柏崎刈羽原子力発電所 6号及び7号炉

原子炉格納容器の限界温度・限界圧力
に関する評価結果について
(指摘事項に対する回答)

平成27年11月

柏崎刈羽原子力発電所 6 号炉及び 7 号炉
原子炉格納容器限界温度・圧力に関する評価結果 コメント回答資料

図2-2-1 当社トップヘッドフランジ開口量評価の解析モデル

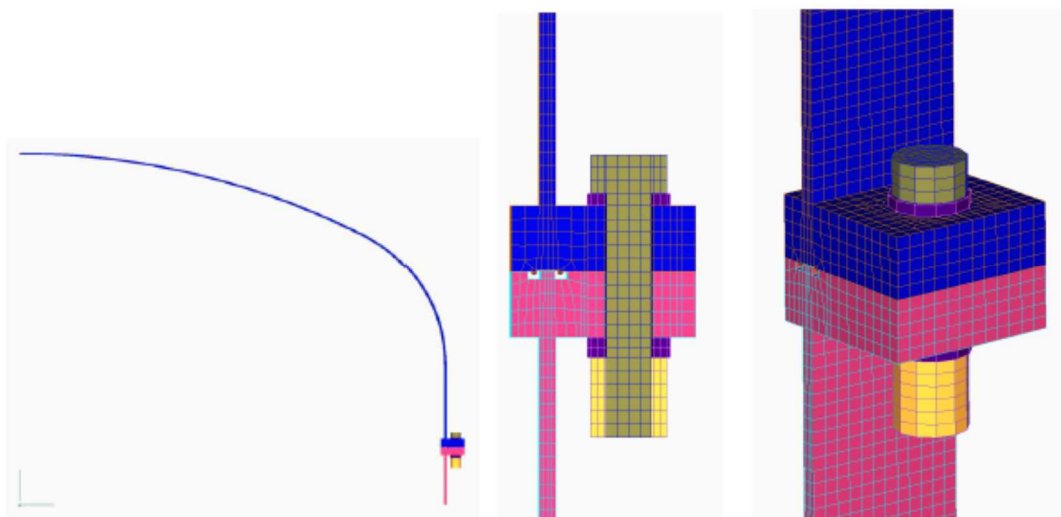
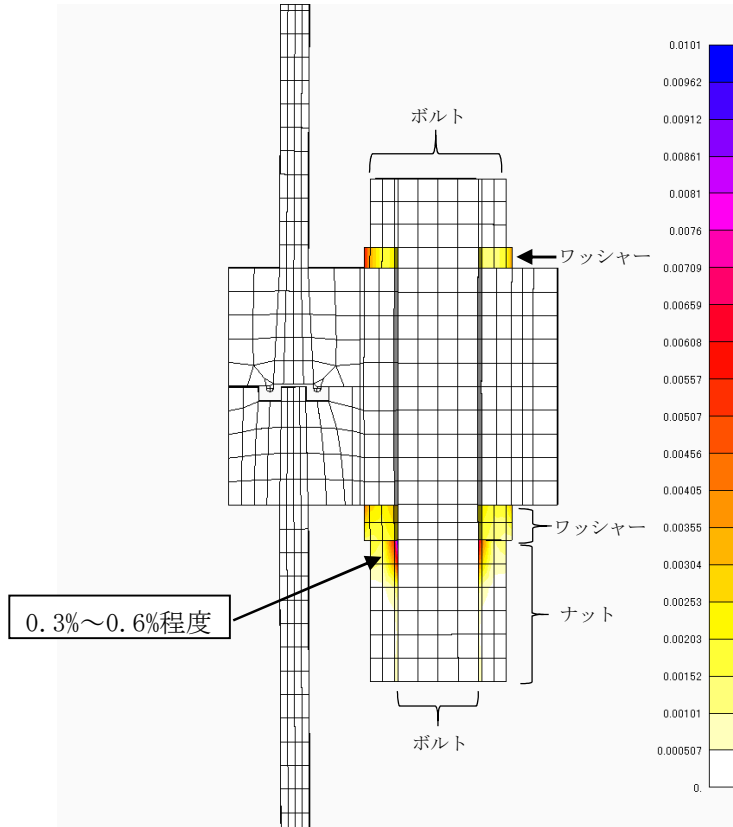
No.2-2	フランジ開口量評価結果について構造解析と関連付けて説明すること。
--------	----------------------------------

本文では、有効性評価での限界温度、圧力の設定の妥当性の確認のため、有限要素法 (FEM) 解析を用いてトップヘッドおよび機器ハッチのフランジ部の開口量を評価している。本資料は、トップヘッドフランジ等の開口評価の妥当性について示すものである。今回、当社が実施したトップヘッドおよび機器ハッチのフランジ部の開口量評価では、FEM 解析を用いている。今回の評価では、開口量に影響を及ぼす可能性のあるボルト等の構造は、実機の寸法等を模擬して解析モデルに反映している。また、フランジ部の開口の挙動への影響が大きいと考えられる上下フランジ面同士の接触の影響も考慮し、三次元ソリッド要素を用いて弾塑性大変形解析を実施した。その評価モデルを図 2-2-1 に示す。以上のような解析手法を用いることにより、高い精度で開口量の評価が可能である。図 2-2-2 は、NUPEC で実施された機器搬入用ハッチフランジの圧力と開口量の関係である。この開口量は、図 2-2-3 に示すハッチモデル試験体のフランジ部にひずみゲージを取り付けて、漏えいが生じるまで内圧を加えて計測されたものである。この試験結果に対して、当社解析と同様に精度を向上させた解析手法を適用し、同等のメッシュ分割を用いて評価を行っている (図 2-2-4 参照)。図 2-2-2 の試験結果と解析結果の比較に示すように、解析結果は、圧力の上昇に伴って増加するフランジ部の開口量を精度よく評価できていることがわかる。なお、これらの評価手法は、JSME シビアアクシデント時の構造健全性評価ガイドライン (BWR 鋼製格納容器編) 等にも反映された手法である。

フランジ部の開口評価では、フランジ部だけではなくトップヘッドの全体をモデル化している。そのため、内圧の増加により、ボルト部にモーメントが生じて、フランジ部の開口が発生する。フランジ部に生じるモーメントが増加すると、同時にトップヘッド全体の幾何学形状も変化するため、ボルトへの荷重のかかり方が逐次的に変化し、結果として、内圧の増加に対する開口挙動が曲線的に変化する。また、図 2-2-5 に当社トップヘッドフランジ開口量評価における 2Pd 時の相当塑性ひずみ分布を示す。材料の降伏点の低いワッシャーとナットについて、内圧の増加に伴って局所的に塑性領域に入ることも、開口挙動の曲線的な変化に寄与するものと考えられる。ただし、2Pd 時にワッシャーとナットで生じる塑性ひずみは概ね 0.3%~0.6%程度と小さく、発生箇所も局所的であるため、内圧変動時の開口評価に及ぼす影響は小さい。フランジやボルトについては、材料の降伏点が高く、内圧が 2Pd まで増加しても、弾性変形の範囲内にあり、塑性ひずみは発生していない。同様の評価結果が、原子力安全・保安院による評価^[1]でも示されているように、フランジ部の開口評価において、2Pd までの圧力範囲ではフランジやボルトの塑性変形は生じないことから、内圧が変動しても開口挙動に影響を及ぼすような顕著な構造の変形は生じないと考えられる。

図 2-3-2 シール材の機能確保に関する評価線図（機器ハッチ）

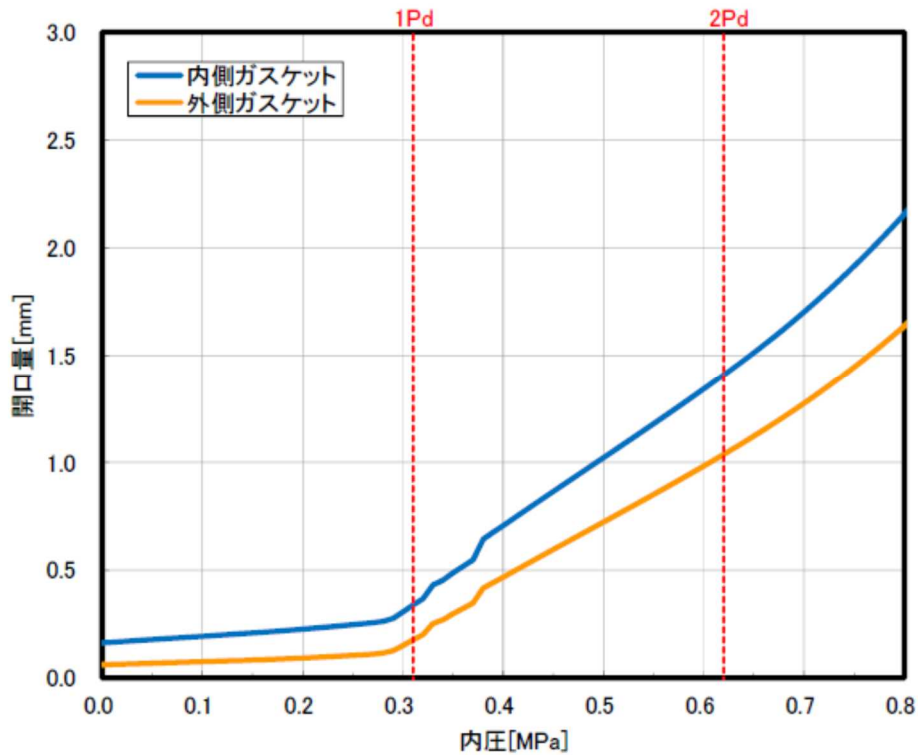
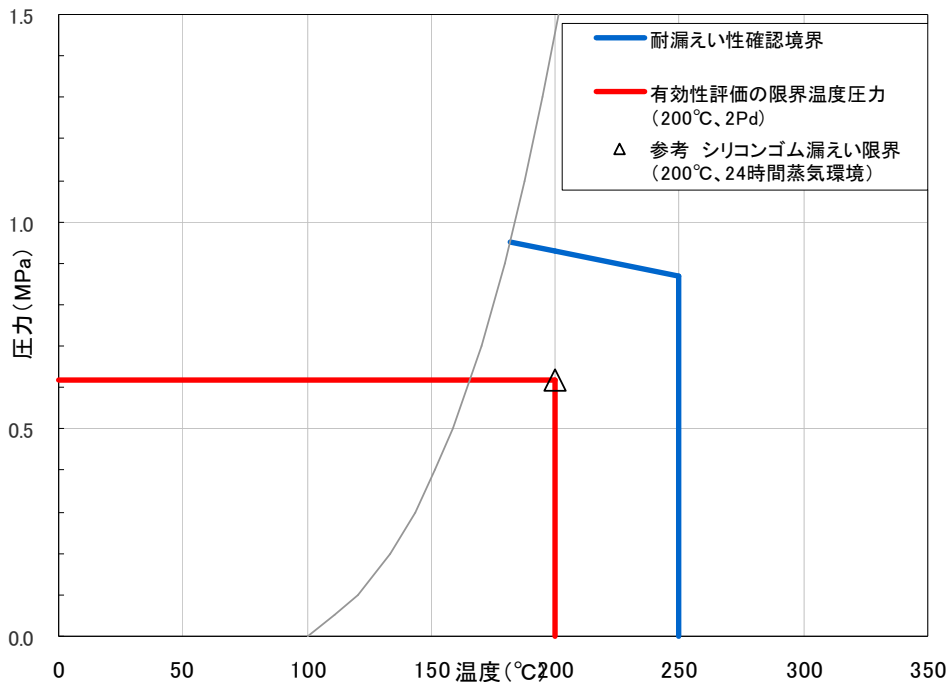
No.2-3	改良 EPDM の機能維持において格納容器製作公差等による開口量への影響を説明すること
--------	---

原子炉格納容器フランジ部の閉じ込め機能評価については、フランジ開口量評価とシール材（改良 EPDM）の圧縮永久歪み特性を組み合わせることで評価している。その代表例として機器ハッチのフランジ開口量評価を図 2-3-1、改良 EPDM の圧縮永久歪み特性結果を表 2-3-1 に示し、両者を踏まえたシール材の機能確保に関する評価線図を図 2-3-2 に示す。

図 2-3-2 の評価線図について、青線の温度依存で傾きがある部分は、高温状態を 7 日間経験した際のシール材復元量が、フランジ開口量に追従できなくなる限界の格納容器圧力を評価した結果であり、格納容器限界温度・圧力である 200°C、2Pd に対してシール材機能は余裕があることを示している。なお、これら評価はフランジの内側シール材の追従性が失われた時を機能喪失とみなした評価であるが、実際には外側シール材の追従性が失われるまでは閉じ込め機能が確保できる。外側シール材部の開口量は内側シール材部と比較して小さいこともあり、本評価は保守的に格納容器閉じ込め機能を評価した結果である。

図 2-5-1 代表配管抽出フロー

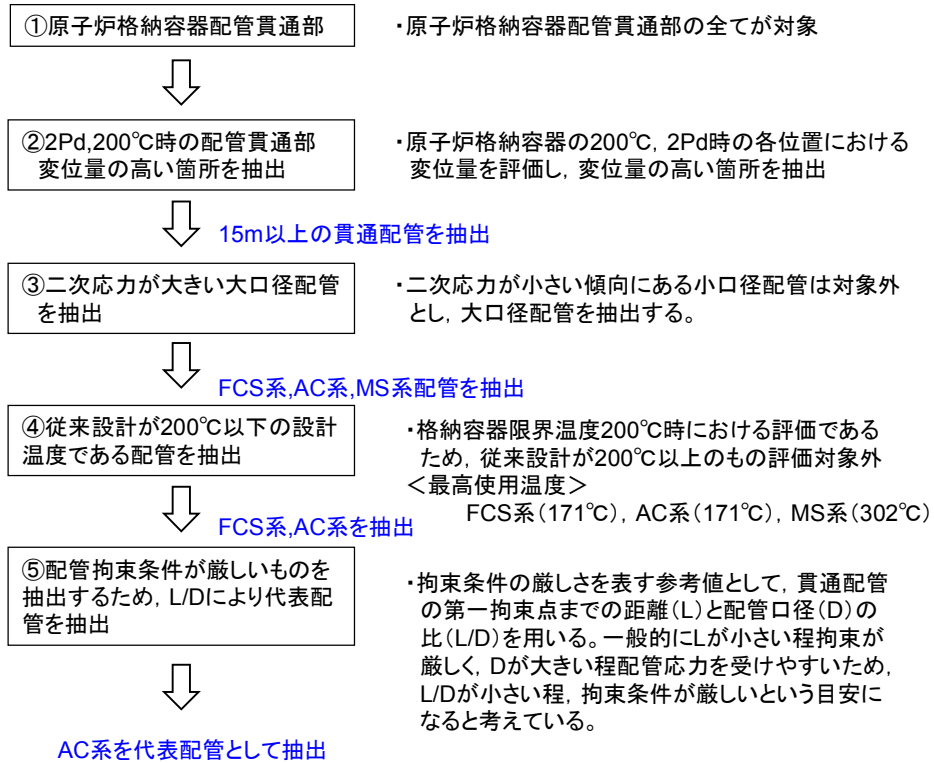
No.2-5	配管貫通部の代表性について、L/D とモーメントの指標算出式の L^2/D との関係等を整理し、より適切な選定方法及び選出部位について再度説明すること。
--------	--

- ① 原子炉格納容器配管貫通部における評価は、格納容器配管貫通部全数から本章で示す考えに基づき代表配管を選定する。
- ② 原子炉格納容器貫通部周りの配管に発生する応力は、原子炉格納容器貫通部の変位と、配管系の拘束から影響を受ける。まず、変位について原子炉格納容器が 2Pd, 200℃時における変位を算定した結果を図 2-5-2 に示す。変位の評価モデルは「0° -180°」と「90° -270°」の 2 ケースの分割モデルで実施している。図 2-5-3 及び図 2-5-4 で評価モデルのイメージを示す。この評価結果から T. M. S. L 15m 以上の変位が最も高くなっていることを確認した。したがって 15m 以上にある配管貫通部から、拘束条件が厳しいものを選定することとした。
- ③ なお、小口径配管については、二次応力が小さい傾向にあるため、選定にあたっては対象外とする。
- ④ ここまでで抽出された配管貫通部を表 2-5-1 に纏めているが、本評価は格納容器限界温度・圧力 (200℃, 2Pd) における評価であることから、従来設計が 200℃以上のものは評価不要と考えているため、最高使用温度が 200℃以上の配管については対象外とする。
- ⑤ 上記の考えで抽出された配管貫通部は X-81 (AC 系), X-82 (FCS 系) であり、これらについて、原子炉格納容器限界温度・圧力 (200℃・2Pd) 時の格納容器変位による配管損傷要因として考えられる二次応力の影響を評価するため、二次応力が厳しくなる配管拘束条件に着目して代表配管を選定することとした。拘束条件の厳しさを表す参考の値として、貫通配管の第一拘束点までの距離 (L) と配管口径 (D) の比 (L/D) を用いる。一般的に L が小さい程拘束が厳しく、D が大きい程配管応力を受けやすいことから、L/D が最も小さいものが拘束条件が厳しく、配管応力を受けやすいと考えられる。

上記の考え方から、L/D が最も小さいものを選定した結果、表 2-5-1 で示す通り不活性ガス系の配管貫通部 (X-81) を選定した。なお、X-81 のペネ取付高さは T. M. S. L 19000 であり、L/D は約 6.4 である。これらの代表配管抽出フローについては、図 2-5-1 で示している。

よって、図 2-5-1 で示す代表配管選定フローにおいて、最終的に選出された配管のうち、配管拘束条件が厳しいものを選ぶための参考値として L/D を用いることについては妥当と考えている。なお、最終的には AC 系、FCS 系から AC 系を代表に抽出しているが、L/D だけではなく、貫通部反力（モーメント）の指標も算出し、AC 系の方が拘束条件が厳しいことを示した上で抽出している。

図 2-6-1 格納容器本体解析モデル

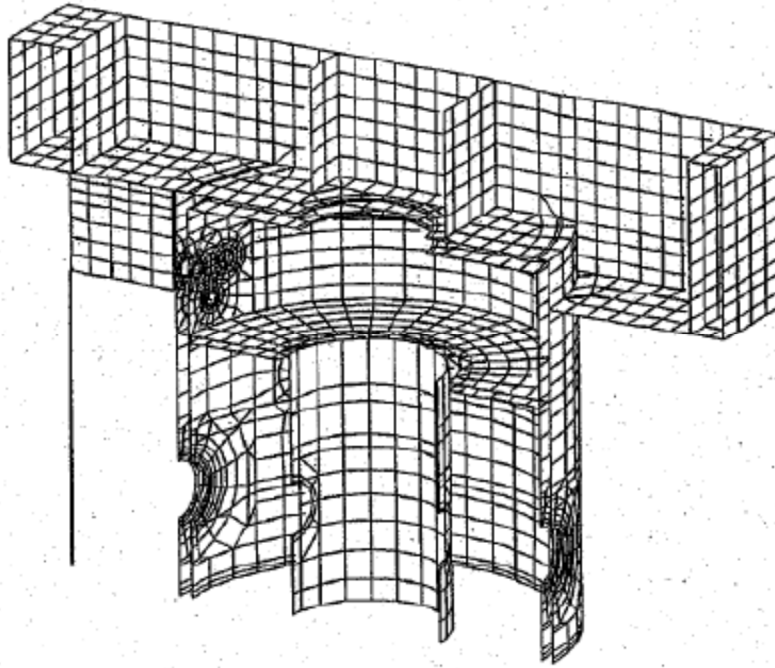
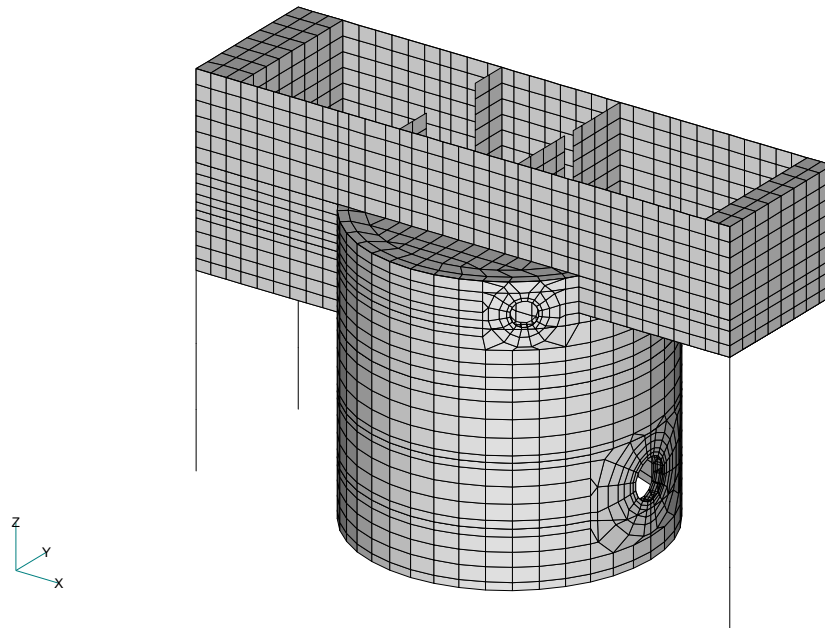
No.2-6	原子炉格納容器本体の評価について、NUPEC の評価結果が柏崎刈羽 6,7 号機に適用できること及び NUPEC の解析モデルが妥当であることを説明すること。
--------	---

NUPEC 評価の ABWR 代表プラントにおける解析モデルは、構造不連続部に生じる局部的なひずみを評価できるよう、高ひずみが発生する破損想定部を対象に、ライナとそれに付帯するライナアンカやフラットバーも 3 次元形状で模擬している。破損想定部の対象は RCCV 全体モデル解析でライナひずみが大きい領域が見られた下部ドライウェルアクセストンネル開口近傍と上部ドライウェル開口近傍隅角部の鋼製部とした。柏崎刈羽原子力発電所 6 号炉・7 号炉と代表プラントに関する原子炉格納容器ライナの仕様は表 2-6-1 に示すように同等であり、柏崎刈羽原子力発電所 6 号炉及び 7 号炉に対し本結果は適用可能である。

KK6/7を対象にしたパラメータスタディとして、(1)の標準解析から10年程度経過していることなどを考慮して、解析条件の一部を変更して、当社独自の追加解析を実施している。(1)に示すNUPEC条件から変更した箇所を表2-6-2に示す。本検討での解析モデルは、図2-6-5に示すように、NUPEC条件解析実施当時に比べて計算機能力が向上しているため、より現実的な360度モデルを用いることとした。このことにより、必ずしも配置が対称形になっていなかった一部の開口部について、解析では実機の位置と異なっていた点などを解消することが可能となり、より正確な解析が可能となった。また、常温時のコンクリート物性は、設計基準強度に基づく設計剛性からサイト固有の現実的な条件を反映して実剛性を用いることとし、さらに高温時のコンクリート物性は、NUPEC条件解析実施当時の最新知見ではなく、現時点で最も標準的に用いられることの多い国際的標準規格である欧州規格 (Eurocodes) に基づき評価することとした。参考までに、200℃におけるコンクリート物性の比較を図2-6-6に示す。それ以外の鉄筋及びライナの構造や物性、並びに、境界条件を含む解析条件に関してはNUPEC条件と同様としている。

図 10 アクセストンネル FEM モデル

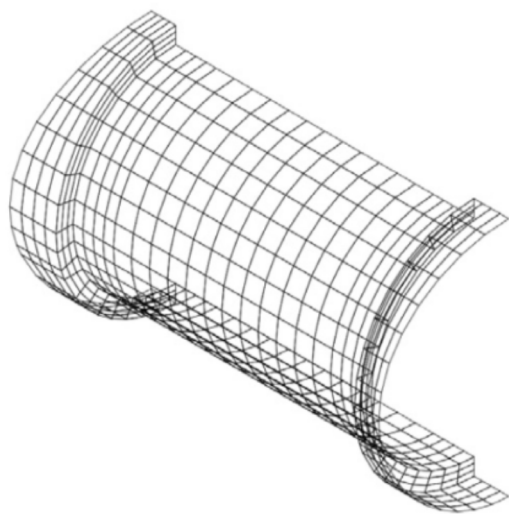
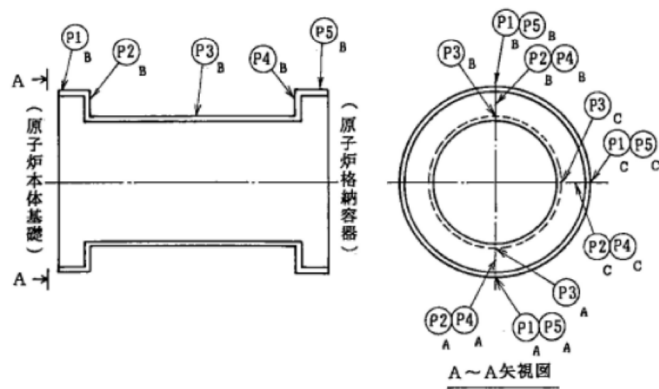
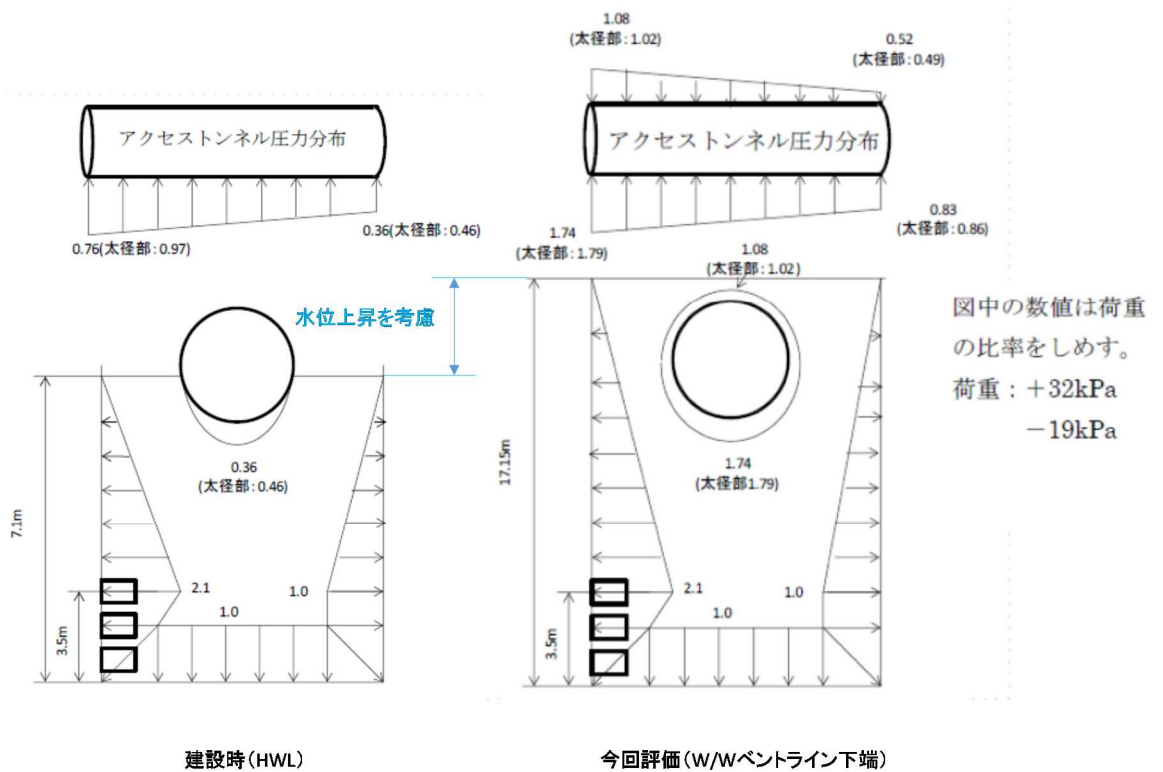
追 1	S/C 構造評価において、SA 時の S/C 水位上昇を踏まえた水力的動荷重の影響について
-----	---

S/C に加わる水力学的動荷重について、最も強度評価に影響を与える部位はアクセストンネルである。よって、S/C 水位上昇時のチャギング荷重を評価するために、7 号炉アクセストンネルの強度評価を図 10 の FEM モデルを用いて評価した。応力評価点については図 11 に示す。

水位上昇時の運転状態Ⅳの応力評価のまとめを表 2 に示す。表 2 に示す通り、各応力評価は許容応力以下である。また、建設時との比も最大で約 1%程度であり、チャギング荷重の影響は、水位上昇を考慮してもほとんど影響しないことが確認できた。なお、シビアアクシデント時を想定すると S/C 水位上昇時は S/C 水温が高く、チャギング荷重の影響がほとんどみられない領域と考えられるが、本評価においてはチャギング荷重が厳しめに加わる想定で評価を実施している。このことから、S/C 水位上昇によるチャギング荷重の影響はほとんどないものと考えている。
